Dotyczy: postępowania prowadzonego w trybie przetargu nieograniczonego na wykonanie robót budowlanych w ramach zadania pn. „Rewitalizacja obiektów użyteczności publicznej w celu nadania im nowej funkcji społecznej” Program: Regionalny Program Województwa Podkarpackiego na lata 2014-2020 Oś priorytetowa: VI. Spójność przestrzenna Działanie: 6.3 Rewitalizacja przestrzeni regionalnej

Na podstawie art.38 ust.1 i 2 ustawy z dnia 29 stycznia 2004 r. Prawo zamówień publicznych (Dz. U. z 2018 r. poz.1986 z póź. zm.) Muzeum Podkarpackie w Krośnie jako Zamawiający informuje, że złożone zostało pisemne zapytanie do treści Specyfikacji Istotnych Warunków Zamówienia dot. ww. postępowania o udzielenie zamówienia publicznego.

CECH
STRYCH
KILK NYPDASZENIA
SZATA AMDO
NATYKENS DO PROJEKTU

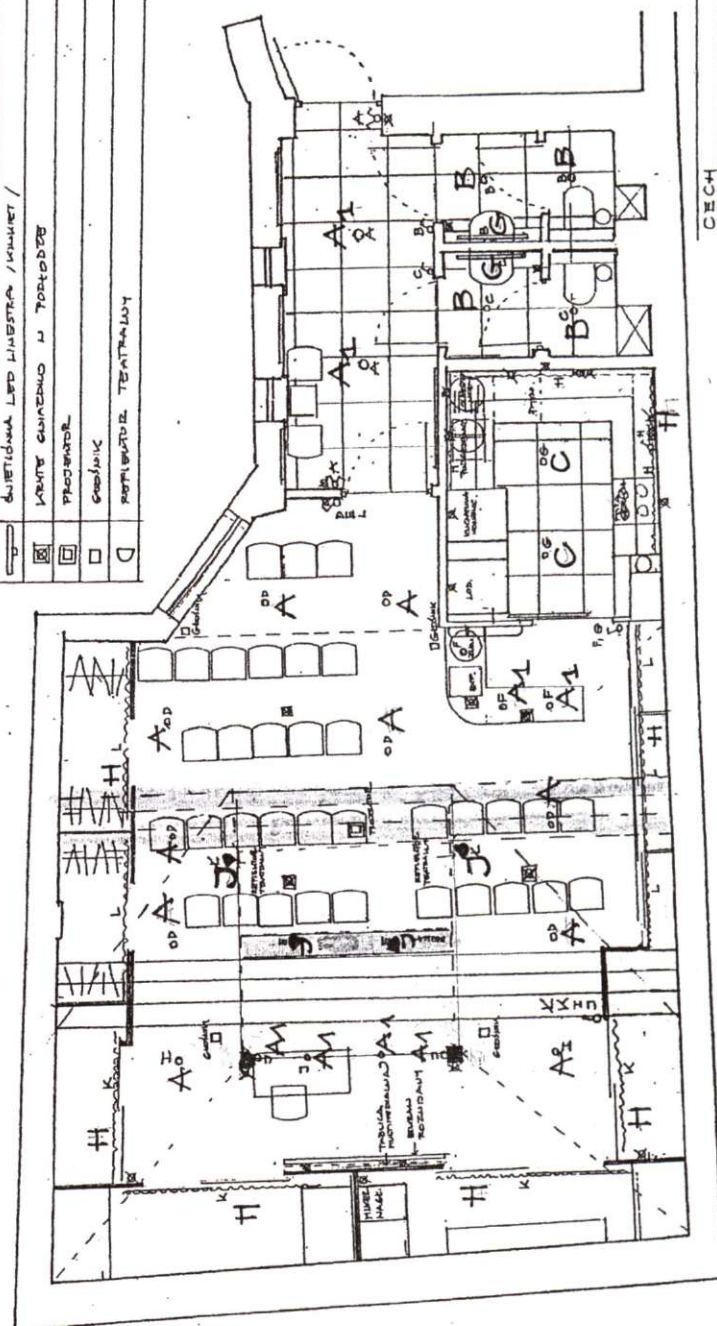
Według zestawienia opraw oświetleniowych oraz opisu projektu instalacji elektrycznych, oprawy dla pomieszczeń CECH, należy wycenić i dostarczyć zgodnie z projektem architektury wnętrz. W zamieszczonej dokumentacji przetargowej nie odnaleźliśmy projektu. Prosimy o jego udostępnienie.

Ilości opraw i typ przedstawiono w przedmiarze dział 1.10.Dostawy poz. 49 do 54. Zamawiający dodatkowo dołącza wyciąg z projektu architektury wnętrz (rys.3 i rys. 4).
